ΝΟΜΑΡΧΙΑΚΗ ΑΥΤΟΔΙΟΙΚΗΣΗ  
ΚΥΚΛΑΔΩΝ

ΓΡΑΦΕΙΟ ΠΕΡΙΒΑΛΛΟΝΤΟΣ

**ΘΕΜΑ:** Διενέργεια αυτοψίας-έλεγχος τήρησης περιβαλλοντικής νομοθεσίας στις εγκαταστάσεις του βιολογικού καθαρισμού αστικών λυμάτων που βρίσκεται στη θέση «Τσιλιπάκι», νήσου Σερίφου, νομού Κυκλάδων.

**ΦΩΤΟ 11.** (Παχυντής λυματολάσσης)

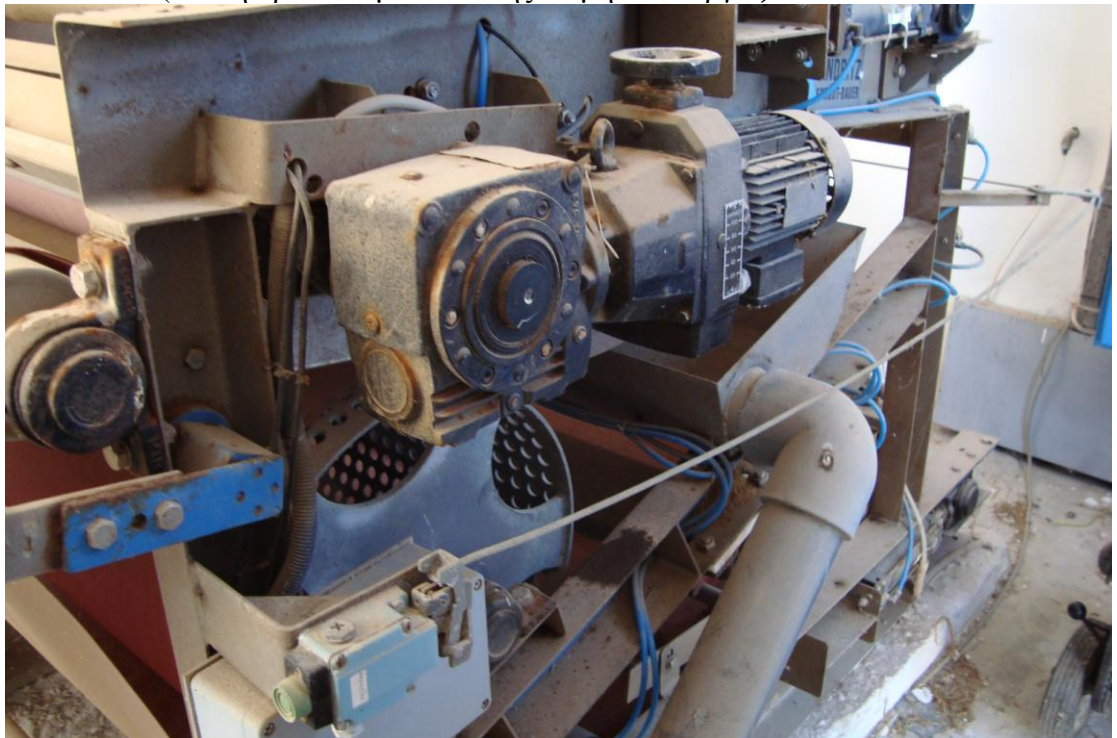
**2.6.** Η παραγόμενη λάσπη που καθιζάνει στο κωνικό δάπεδο των δεξαμενών καθίζησης θα έπρεπε να μεταφερθεί στο επόμενο στάδιο επεξεργασίας αυτής που είναι ο παχυντής (ΦΩΤΟ 11). **Διαπιστώθηκε ότι το συγκεκριμένο στάδιο επεξεργασίας της λυματολάσπης δεν βρισκόταν σε λειτουργία.** Ζητήθηκαν οι αιτίες της μη λειτουργίας του συστήματος και απαντήθηκε ότι **έχει και αυτό βραχυκυκλωμένο ηλεκτροκινητήρα.** Οι φερόμενες αιτίες καταστροφής του ηλεκτροκινητήρα είναι οι αναφερόμενοι στις παραγράφους 2.4.3, 2.4.4, 2.4.6. και 2.4.9 της παρούσας. **Άμεσο αποτέλεσμα των παραπάνω να μην υπάρχει καμία προεπεξεργασία της παραγόμενης λυματολάσπης.**
